Referencia: PROGRAMA DE FORTALECIMIENTO DE LA GESTIÓN PROVINCIAL II - CONTRATO DE PRÉSTAMO BID 4753/OC-AR LPN N° PFGP-II-5-LPN-O-2.1 CIRCULAR ACLARATORIA N° 3

CIRCULAR ACLARATORIA N° 3

FOTO 3 : Cruce de FFRR entrada a Huergo

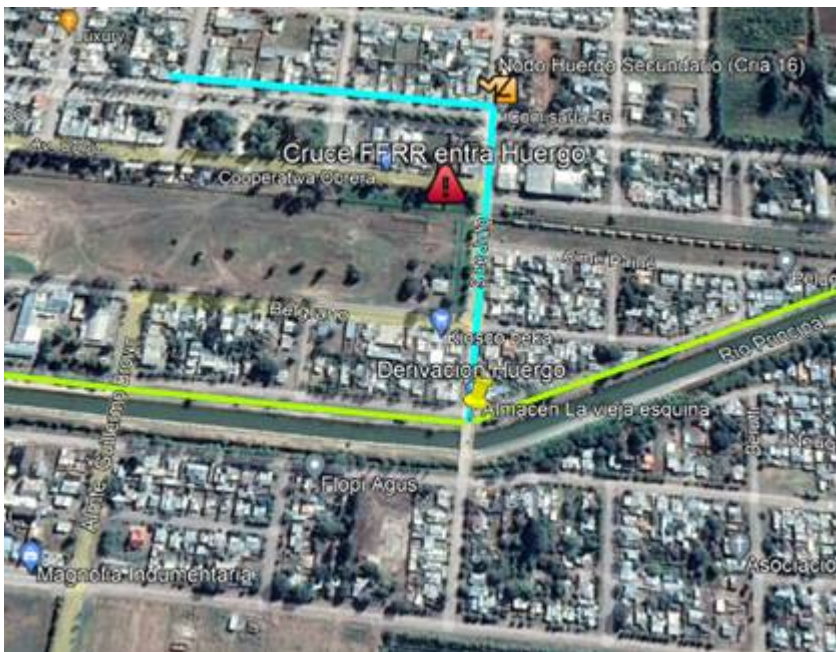
“...En el archivo Planos de Red de Fibra Óptica 1 de 7, en el punto 3 Descripción de la Traza con Interferencias, no se observan las siguientes interferencias, por favor podrían ratificar esta información

Archivo Plano	Plano	Traza	Observaciones	Cant. Cruces
3 de 7	25	Chichinales - Villa Regina	No se indica en el plano el cruce de FFRR se adjunta Foto 1 de la zona.	1
3 de 7	26	Chichinales - Villa Regina	En el plano 26 se muestra la ubicación de la entrada y salida al nodo Villa Regina. Se debe cruzar 2(dos) veces las vías del FFRR.	2
4 de 7	29	Chichinales - Villa Regina	En el plano 29 se muestra la misma ubicación que en el plano 26. Entrada y salida al nodo Villa Regina. Se debe cruzar 2(dos) veces las vías del FFRR	
5 de 7	44	Godoy -Huergo	No se observa indicado en el plano la existencia del cruce de FFRR, se adjunta foto 2	1
5 de 7	45 y 47	Godoy - Huergo	No se observa indicado en el plano 45, entra a Huergo el cruce del FFRR, se adjunta foto 3	1
6 de 7	57,59 y 60	Mainque - Cervantes	No se observa indicado en el plano 57, entrada a Cervantes el cruce del FFRR, se adjunta foto 4	1

FOTO 1 : Cruce de FFRR a la salida de RN22 sentido a Villa Regina

FOTO 2 : Cruce de FFRR entre Godoy y Huergo

FOTO 4 : Cruce de FFRR entrada a Cervantes.

Se ratifica
